株式会社 カメダデンキ

六角・丸型サポーター型番変更、六角サポーターMK-3仕様変更のお知らせ

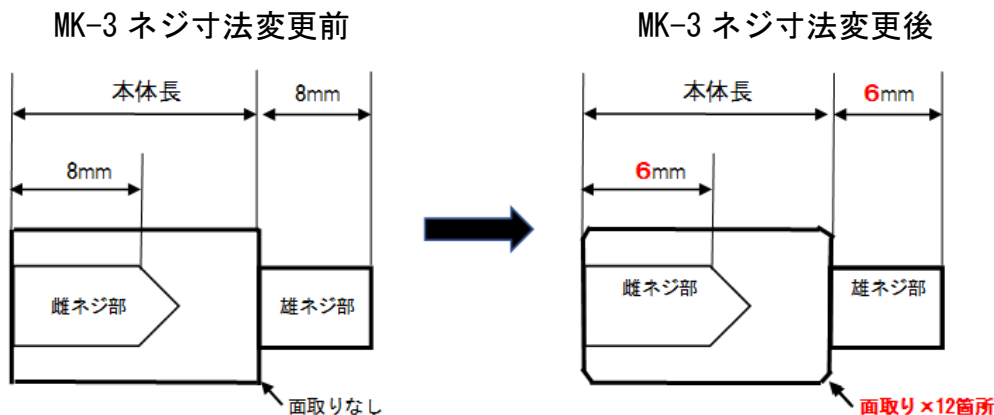
また六角サポーターMK-3シリーズにつきましては、製造上の諸事情に伴い、雄ネジ及び雌ネジ寸法を一部変更しますのでお知らせ致します。

- ・ 型番変更 対象製品 : 六角サポーター MK、MKZ 丸型サポーター MR、MRZ の全品
変更内容 : 型番末尾のメッキ記号「-3C」を削除
- ・ 仕様変更 対象製品 : 六角サポーター MK-310、-315、-320、-325、-330、-340
変更内容 : 雄ネジ及び雌ネジ寸法を8mm → 6mmに変更
本体上面、下面の計12箇所に面取り加工を追加 (下図参照)
※MK-310についてはネジ寸法変更なし、面取り加工のみ追加
- ・ 実施時期 : 在庫限り順次切り換え
